## 改善箇所説明図

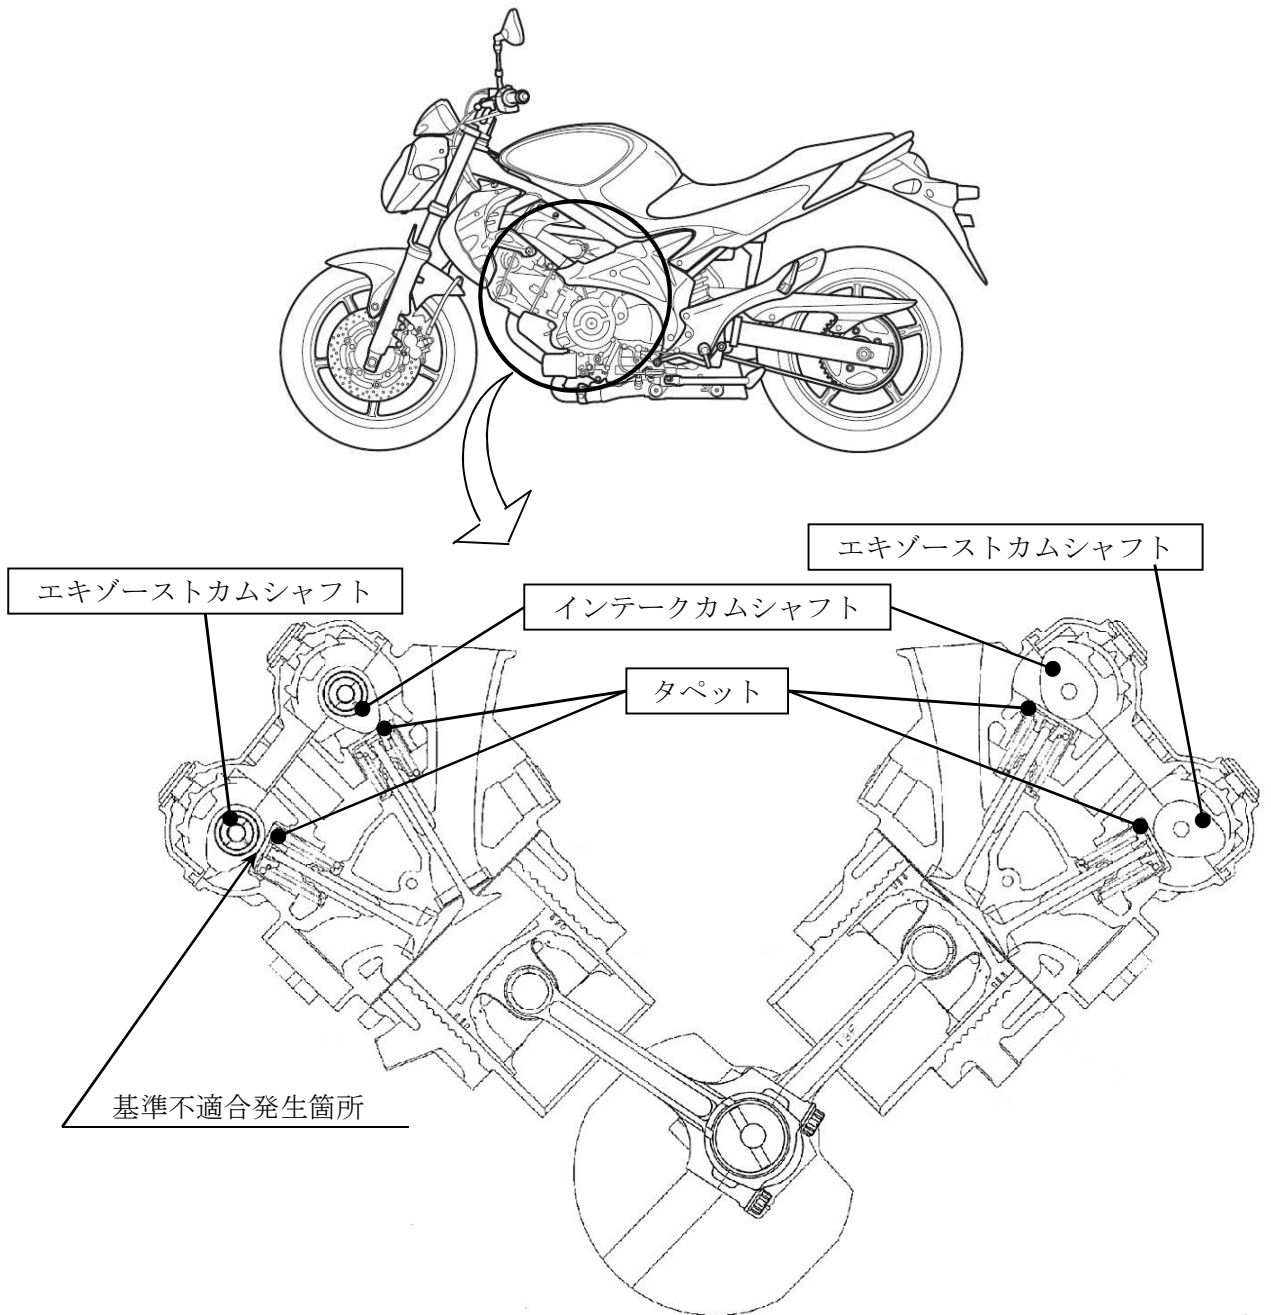
原動機において、タペットの熱処理及びシリンダヘッドの組付工程が不適切なものがある。そのため、タペットとカムシャフトの間に異物が混入すると、タペットが異常摩耗して異音が発生し、そのままの状態で使用を続けると、最悪の場合、走行中にエンジンが停止するおそれがある。

全車両、タペットクリアランスを点検し、クリアランスが規定値を超えているものは、タペット及びカムシャフトを対策品に交換する。

注：  は点検結果により交換する部品を示す。

識別：車台番号打刻位置付近もしくは、シートレール部に白色のシールを貼付する。
